**Direction départementale
des territoires et de la mer
des Bouches-du-Rhône**

Objet : Contribution à la recevabilité du DDAE – Projet GENSET – Moteurs Baudouin - CAS-SIS

Réf : Message GUN du 04 février 2026 – n°AIOT 0006408178

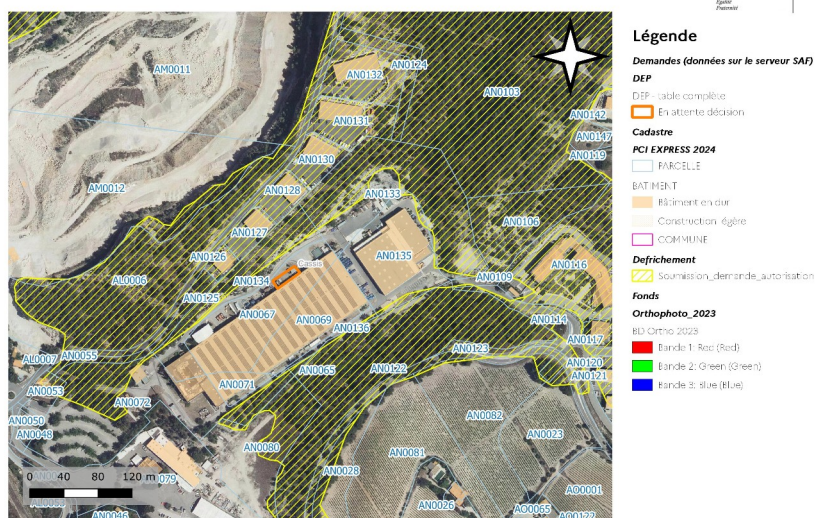
La parcelle concernée par le projet est AN 67, la nature de la zone d'extension n'est pas forestière mais anthropisée (voirie, bâtiment, quai de déchargement, aire étanche ...).

Le zonage indicatif de soumission à défrichement ne concerne pas cette parcelle.

Hors zonage soumission

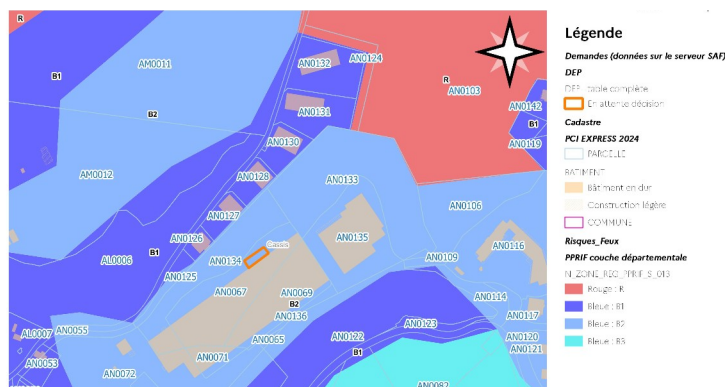
Le projet est concerné par un espace exposé au feu de forêt, les Obligations Légales de Débroussaillage s'appliquent, conformément à l'AP 13-2025-10-15-00008.

Les OLD doivent être réalisées et maintenues en état.
